DETERMINAZIONE DEL DIRIGENTE SEZIONE AUTORIZZAZIONI AMBIENTALI 6 novembre 2019, n. 290
ID VIA 440 - Procedimento di Verifica di Assoggettabilità a Valutazione di Impatto Ambientale ai sensi dell'art. 19 del D.Lgs. n. 152/06 e s.m.i. per il progetto definitivo dell'intervento di sistemazione idraulica, Lotto n. 12 «Sistemazione idraulica del canale Minervino» - Comuni di Minervino di Lecce (LE), Otranto (LE) ed Uggiano la Chiesa (LE).

Proponente: Commissario di Governo - Presidente della Regione delegato per la mitigazione del rischio idrogeologico nella Regione Puglia.

Parere definitivo espresso nella seduta de 28/10/2019

Procedimento: ID VIA 440: Verifica di Assoggettabilità a VIA ex art. 19 del d. lgs. 152/2006 e smi.

Stralcio tavola 3.2.2 – planimetria dell'intervento su ortofoto.

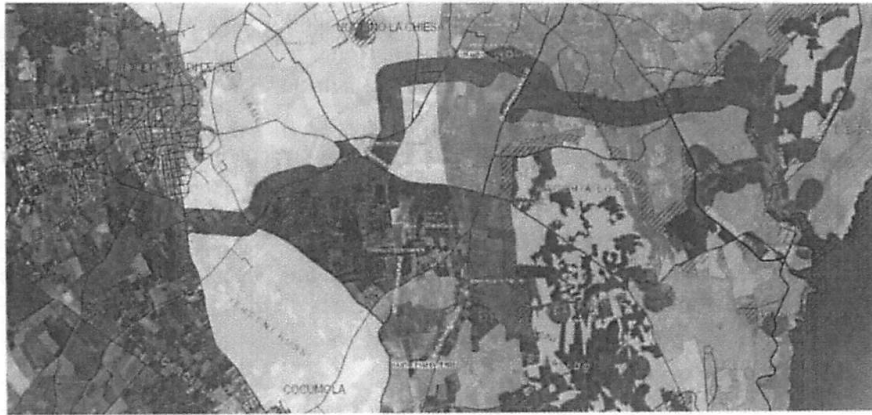
- 4) La forma della vasca, il suo rilevante ed irregolare sviluppo rispetto al previsto invasivo, la collocazione rispetto al contesto morfologico, non è documentalmente motivata, pur se numerosi tra i possibili impatti sono di certo legati allo sviluppo complessivo degli argini oltre che alla loro collocazione;

- 4) La risposta riporta una breve discussione inerente alla posizione e alla forma della vasca, discussione del tutto assente nei documenti progettuali. Gli elementi oggettivi e quantitativi che hanno guidato la scelta non sono riportati ma sono solo qualitativamente descritti. L'elemento saliente che sembra emergere circa la forma, è che essa si allontani così tanto da quella circolare, la più efficiente per minimizzare il contorno rispetto all'area di accumulo, contorno per il quale al momento sono previsti prelievi da cava e rinterrì per gli argini per circa 13.000 mc (elaborato 1092PD0702_01, computo metrico estimativo), unicamente per evitare quanto più possibile le aree in cui siano presenti ulivi. Una forma diversa, geometricamente più efficiente, che minimizzi numerosi impatti ma che richieda lo spostamento di piante di ulivo non è stata discussa ma esclusa a prescindere. Un altro aspetto descritto, è l'entità degli scavi associati a ciascuna ipotesi di vasca. In realtà, bisognerebbe

ragionare tenendo conto sia degli scavi e delle profondità massime di scavo che dei rinterrati e delle altezze degli argini, per confrontare le diverse alternative. In ogni caso, occorre evidenziare che la diversa lunghezza del perimetro della vasca, che è funzione della forma, può comportare diversi potenziali impatti quali ad esempio impatti visuali, di occupazione /o consumo di suolo, perdita di superficie agraria, volumi di materiale da movimentare, problematiche di manutenzione.

Ubicazione saggi preliminari - (zona vasca di laminazione).

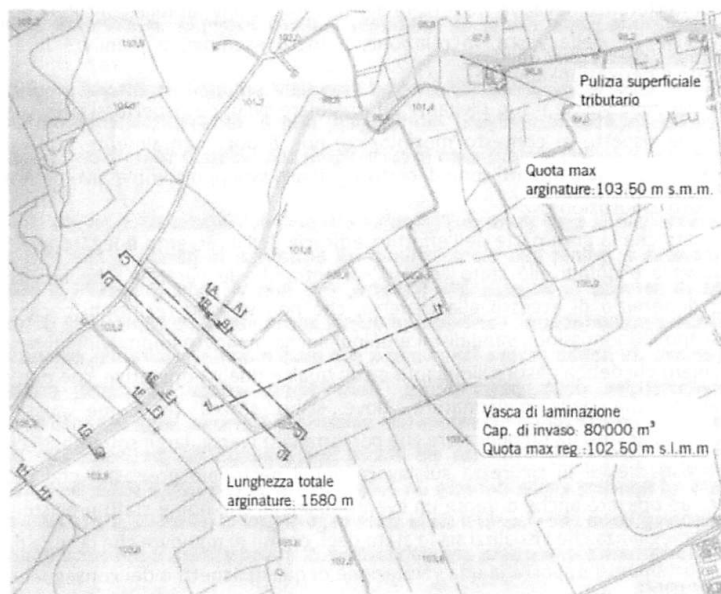
Nelle previsioni progettuali, nella vasca proseguirà l'attività agricola, grazie ad una rampa di accesso predisposta sugli argini. A pagina 23, si legge "per la vasca di laminazione si prevede l'esproprio dell'intera area necessaria (salvo diversa indicazione circa la "servitù di allagamento", motivo per cui il progetto ha strutturato l'accesso al fondo con rampe)". La servitù di allagamento prevede l'indennizzo legato alla perdita di valore del bene, in funzione della probabilità e durata di allagamento, ma non certo la copertura di rischi per l'incolumità personale. **Nelle aree di accesso, sull'intero perimetro della vasca dovrebbero essere predisposti chiari e semplici cartelli di informazione della pericolosità nonché dispositivi acustici e luminosi di allarme dovrebbero essere predisposti in modo che restino attivi durante tutte le fasi dall'inizio dell'invaso allo svaso.** Siccome la vasca potrebbe essere, a seconda delle stagioni e delle condizioni meteo-climatiche, utile o dannosa per le attività agricole svolte all'interno o nell'intorno, è bene che si prevedano i rischi derivanti dalle possibili interferenze negative tra attività agricole e funzione idraulica, a tutela degli argini e della regolazione della vasca. La forma della vasca è un poligono irregolare con ben 11 lati; la geometria sembra più assecondare la tipologia di conduzione agricola o, forse, i limiti di proprietà, ma non certo aspetti morfologici, essendo l'area indicata decisamente sub-pianeggiante, a differenza di quella più a valle, dove era ubicata la prima ipotesi di vasca (posizione però in potenziale conflitto con alcuni immobili rurali o case sparse). Qualunque soluzione si scelga, non solo in relazione al progetto preliminare o al successivo qui valutato, la vasca di laminazione svolge la sua funzione fondamentale in funzione del suo volume. In assenza di situazioni morfologiche e quindi naturali favorevoli, se l'attenzione è fondamentale legata al movimento terra ed è quindi condizionata dalla costruzione degli argini, come di certo nel caso proposto per questo procedimento, si deve tener conto il criterio geometrico per cui la massima area e quindi volume di involucro idraulico, a parità di altezza, si ottiene con una forma planimetrica circolare.

Dato che l'area di involucro è 3,2 ha (pag. 22), la stessa capacità d'invaso si otterrebbe con una forma circolare di raggio 100,9 m, il cui perimetro sarebbe 634 m, pari al 40% della lunghezza degli argini previsti nella proposta, graficamente illustrata dalla figura precedente, e da cui conseguono un correlato aumento di effetti negativi in termini di movimento terra ed effetti correlati, oltre che in termini di costi.
